PIANO DI SVILUPPO

*Riscontro osservazioni alla
consultazione pubblica*

06 ottobre 2021

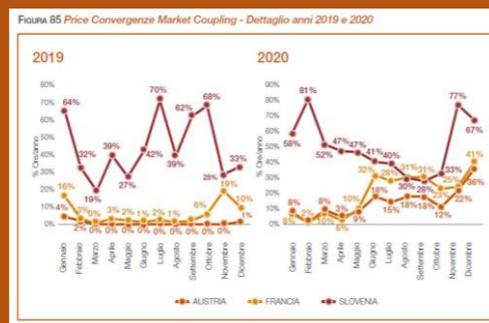
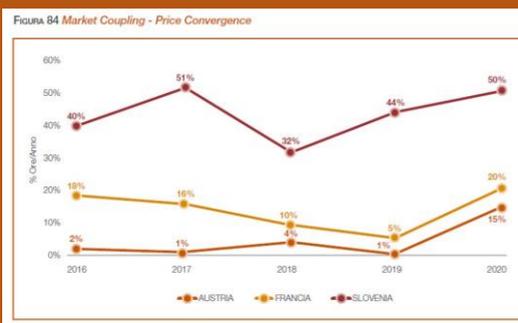
Q4. “In figura 84 sono rappresentate le percentuali di **Price Convergence** tra il prezzo zonale registrato su MGP in zona Nord e i prezzi delle borse estere: i valori registrati nel 2020 risultano in aumento per tutti i paesi della Frontiera Nord. Analizzando inoltre il valore di price convergence con un dettaglio mensile per gli ultimi 2 anni (Figura 85)....”

Viene richiesto di chiarire **cosa si intende per price convergence**.

Le percentuali di Price Convergence rappresentano **la % delle ore in un anno in cui il prezzo zonale registrato su MGP in zona Nord e i prezzi delle borse estere convergono**. Questo dato è la misura dell'effetto dell'introduzione dei meccanismi di accoppiamento dei mercati sulle diverse frontiere (introduzione del Market Coupling con la Slovenia dal 2011, Francia e Austria dal 2015).

FIGURA 19 Evoluzione della capacità installata complessiva per fonte¹⁸ [GW]

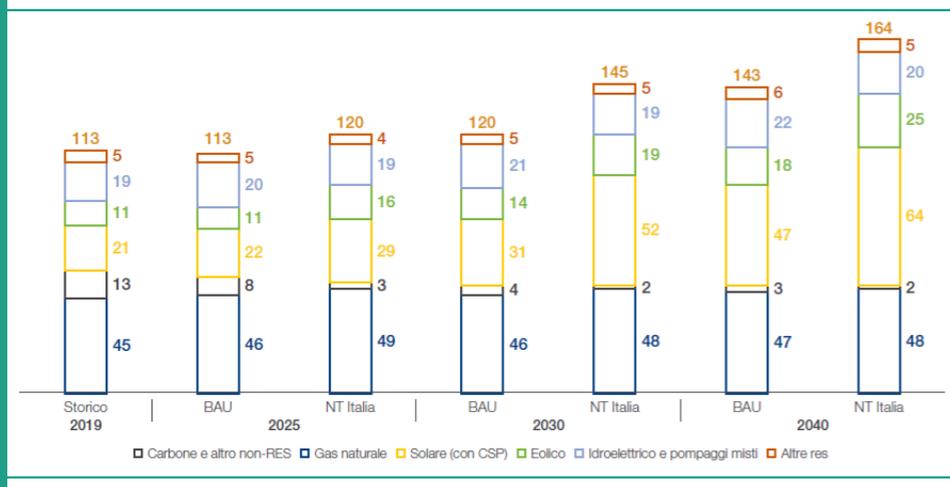
Q2. Cosa si intende per “**non res**” associato al carbone nella Fig. 19, visto che rimane tra 2 e 4 GW al 2040 in entrambi gli scenari NT e BAU?

Q3. Rispetto alle ipotesi di evoluzione della capacità installata, si chiede di specificare le motivazioni a supporto delle **differenze** riscontrate **tra** i dati degli scenari National trend Italia (NT) e Business As Usual (BAU) presenti in formato **Excel sul sito ARERA ed i grafici presenti sul PdS 2021** (Fig. 19 pag. 220), in particolare per quanto riguarda la tecnologia idroelettrico.

La categoria “non-RES” viene utilizzata in genere per quegli **impianti di produzione termoelettrica alimentati da fonti non rinnovabili** la cui produzione non viene considerata a mercato, ma viene imposta come non elastica. Tali impianti comprendono, ad esempio, le UP non rilevanti o le unità che vedono una produzione asservita a cicli produttivi.

La differenza tra la Fig. 19 pag. 220 del Piano di Sviluppo e l'installato riportato nei file Excel risiede nel considerare o meno l'installato relativo ai pompaggi puri per ogni scenario. Infatti, nella Fig. 19 tale informazione non è contenuta. Nell'Excel, invece, viene riportata questa informazione (in particolare la capacità di turbinaggio) unitamente con i pompaggi misti nella categoria "Hydro-Pump". Pertanto, **lo scostamento** tra il file Excel e la Fig. 19 **corrisponde alla capacità in turbinaggio dei pompaggi puri** previsti nei diversi scenari e anni orizzonte.
